改善箇所説明図

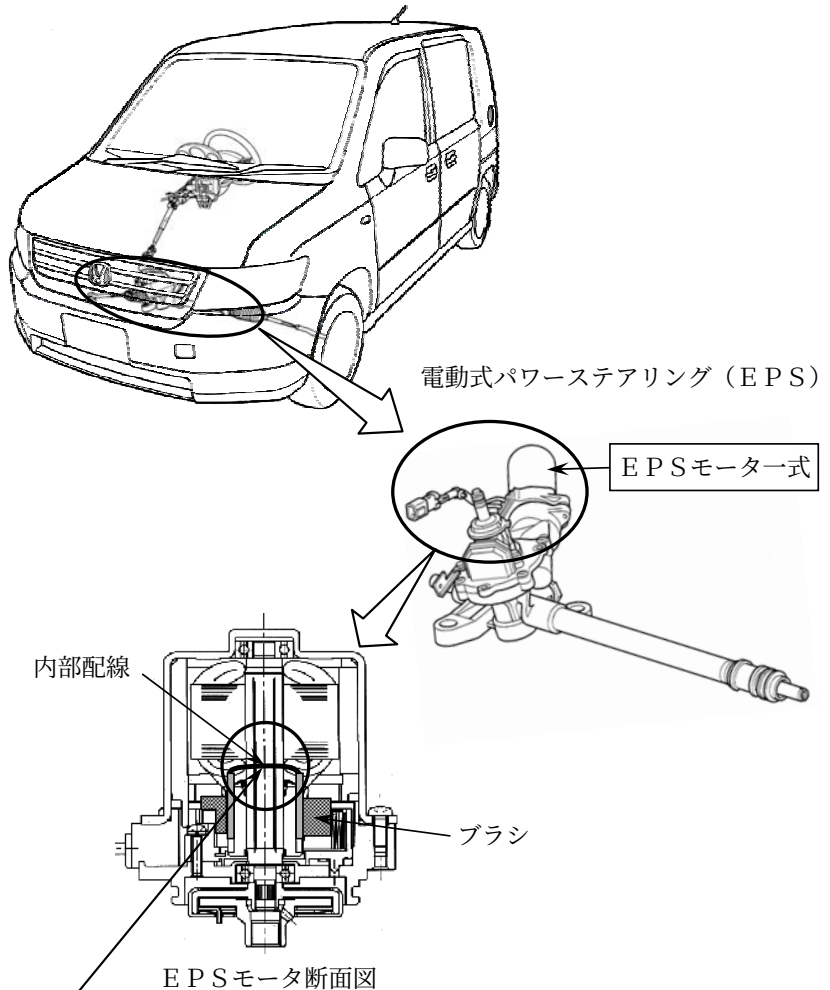
不具合発生箇所

電動式パワーステアリング (EPS) のモータのブラシ材質とステアリングギヤ比の組み合わせが不適切なため、ハンドルが止まるまで据え切り操作を繰り返すと、モータの回転を均一にするための内部配線に大電流が流れる場合がある。そのため、当該配線が短絡して EPS 警告灯が点灯するとともにハンドルの操作力が増大するおそれがある。

改善の内容

全車両、EPS モーター式を対策品と交換する。

識別：左フロントドア下部ヒンジの上側ボルト頭部に黄色ペイントを塗布する。
